पत्रांक- 654 / FP/UK/ROAD/21335/2016 : देहरादून: दिनांक: 4 सितम्बर, 2021

विषय:- जनपद-उत्तरकाशी में राज्य योजना के अन्तर्गत विकास खण्ड चिन्यालीसौड के बनगांव  
चापड़ा-कसलाना मोटर मार्ग का विस्तार कार्य निर्माण हेतु 7.152 हे0 वन भूमि का गैर वानिकी कार्यों हेतु लोक  
निर्माण विभाग को प्रत्यावर्तन।

**FP/UK/Road/21335/2016**

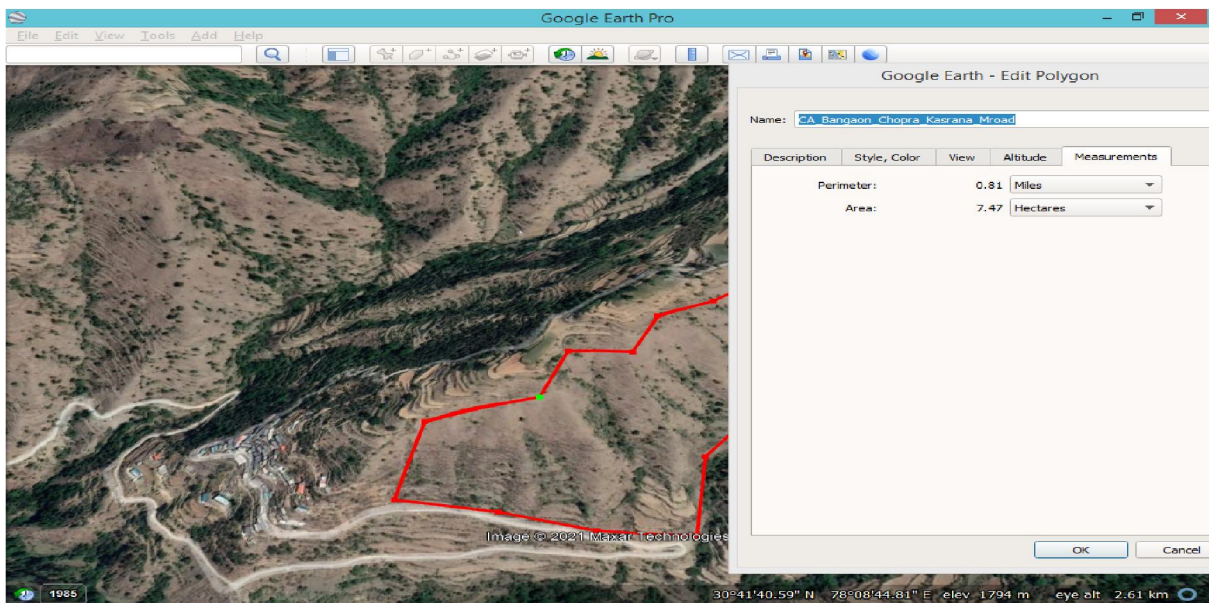
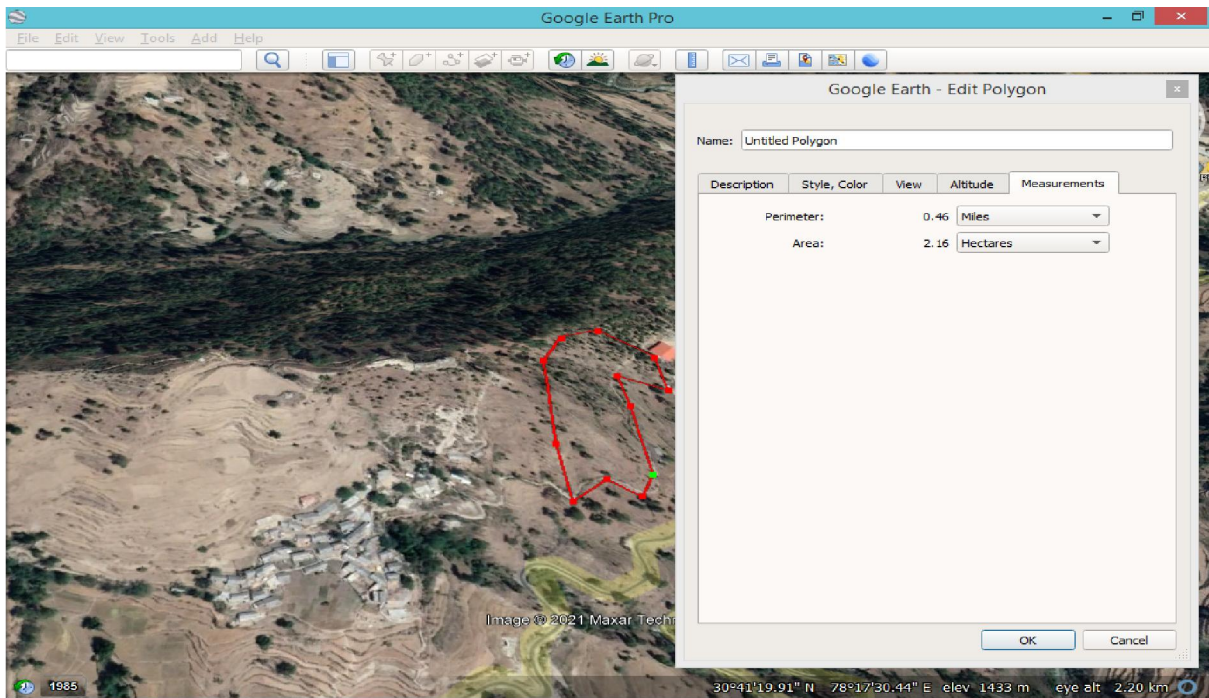
**For point no. 5-** Still 1.525 ha land is found mentioned in the FRA Certificate, DLC proceeding in the uploaded FRA certificate at Para K in Form A, Part I.(screenshot is attached for your reference)
